ZP-331-4/2022

W związku z ogłoszeniem przetargu nieograniczonego na „**Rozbudowa Opery Nova w Bydgoszczy o IV krąg wraz z infrastrukturą parkingową**”, wpłynęły pytania/wnioski:

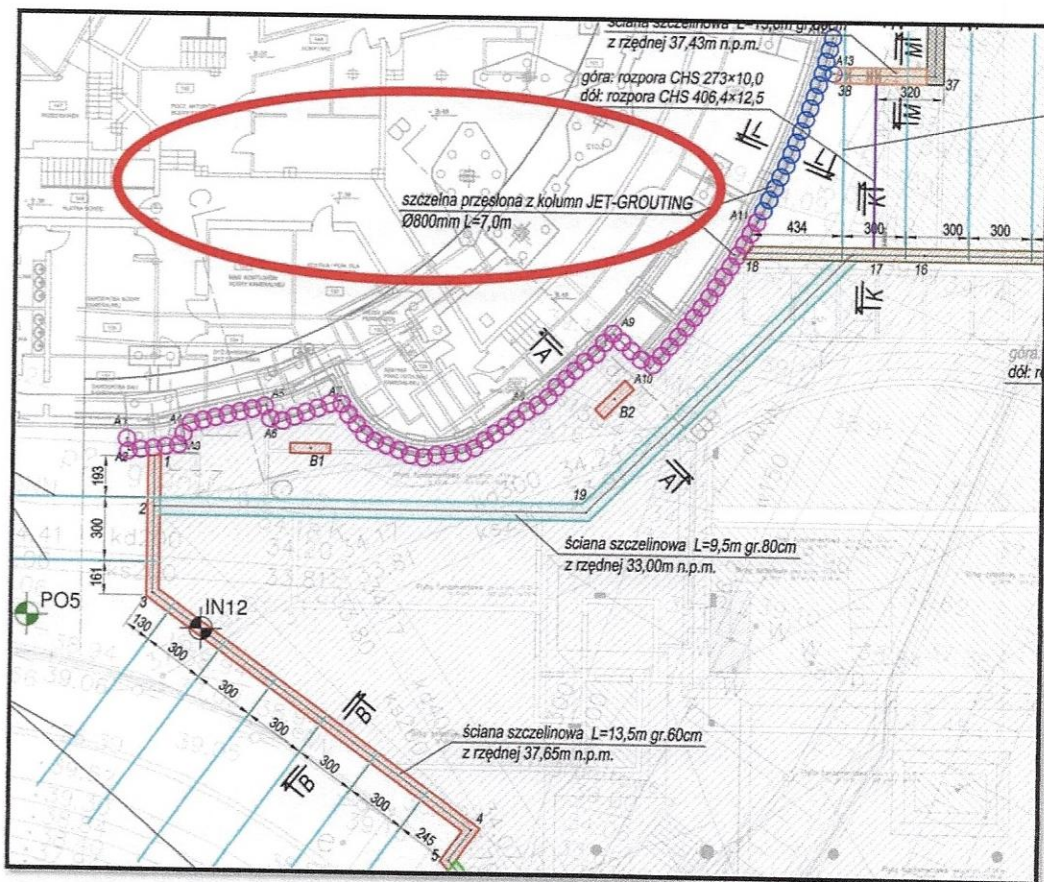
Prosimy o informację, w której pozycji przedmiaru Zamawiającego ujęto wykonanie szczelnej przesłony w technologii iniekcji wysokociśnieniowej (JET-GROUTING).

Należy wyspecyfikować niezależną pozycję zgodnie z dokumentacją projektową

S6.3

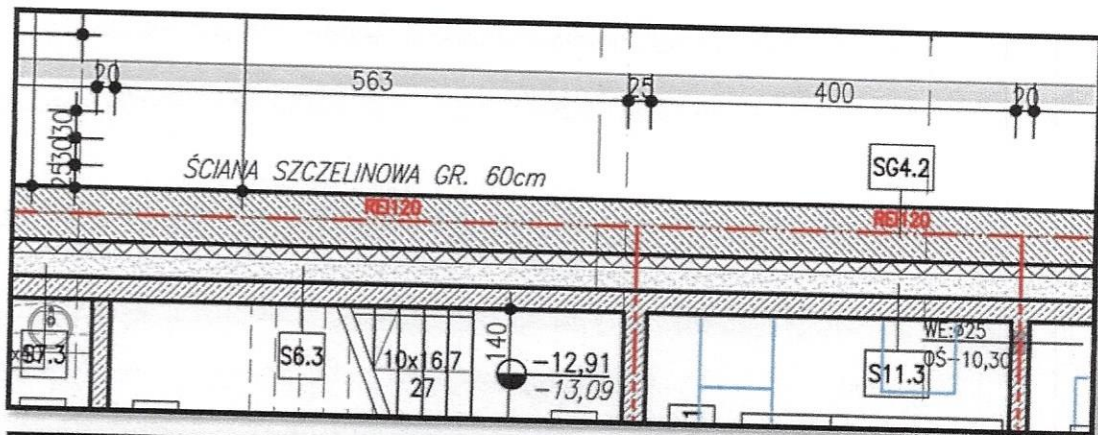
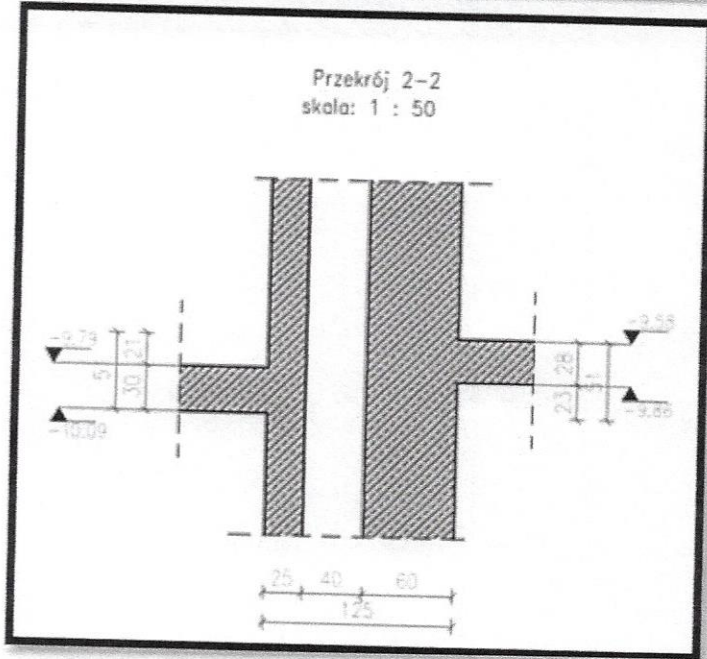
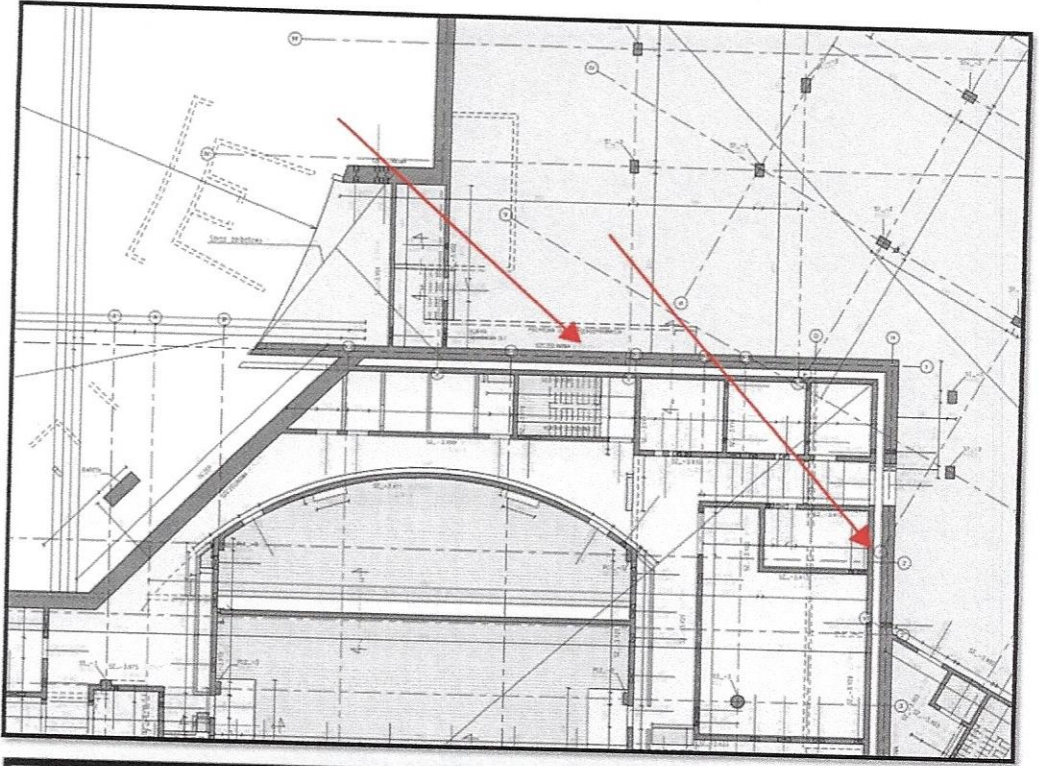
Dotyczy wykonania ściany S6.3 zgodnie z projektem. Po przyklejeniu polistyrenu twardego gr. 15cm do ściany szczelinowej pozostaje przestrzeń o szerokości 25cm. Nie ma technicznej możliwości wykonania przyległej ściany żelbetowej w dwustronnym (typowym) szalunku. Prosimy o podanie metodologii postępowania przy wykonaniu tego elementu projektu.

Należy zastosować rozwiązania nietypowe

- farba akrylowa na gruncie (kolor wg projektu wnętrz)
- tynk cementowo-wapienny
- ściana żelbetowa wg projektu konstrukcji
- wypełnienie piaskiem 25cm
- polistyren twardy o wsp. min $\lambda \leq 0,033$ W/mK 15cm
- izolacja przeciwwodna - masa bitumiczna KMB
- ściana szczelinowa wg projektu konstrukcji

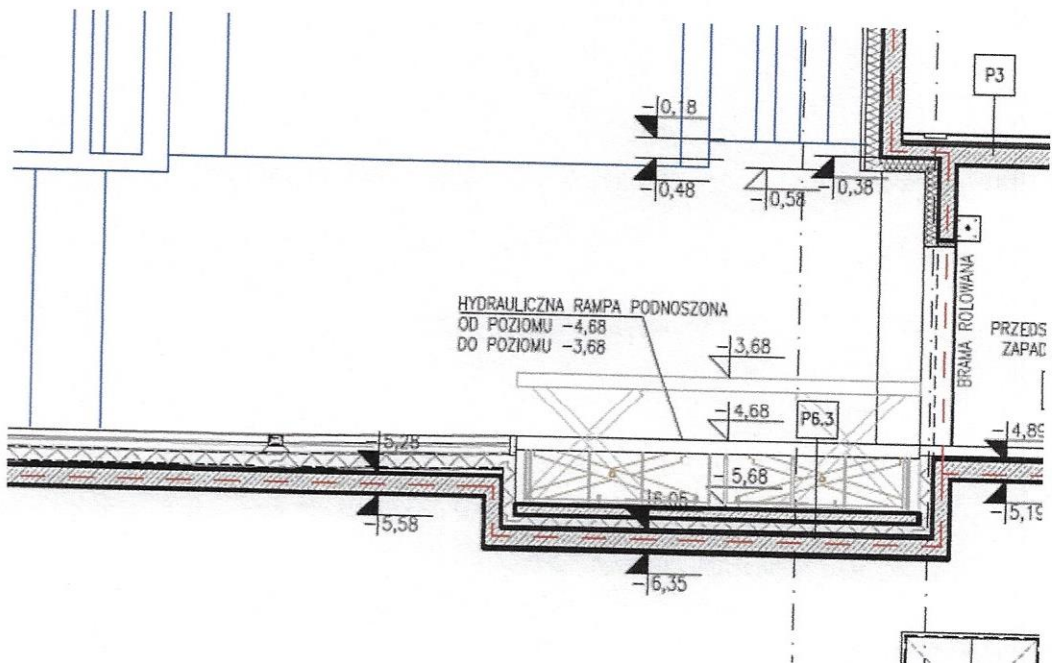
Gdzie w przedmiarze Zamawiającego uwzględniono hydrauliczną rampę podnoszoną widoczną na przekroju D-D?

hydrauliczna rampa podnoszoną widoczną na przekroju D-D nie jest objęta zleceniem dla wykonawcy robót budowlano-montażowych i będzie dostarczona przez dostawcę urządzeń mechanicznych sceny w oddzielnym zamówieniu zgodnie z zapisem pkt. 2.12.1. projektu umowy („Mechanika sceny” kosztorys ONB4_PW_TS_MS,,)
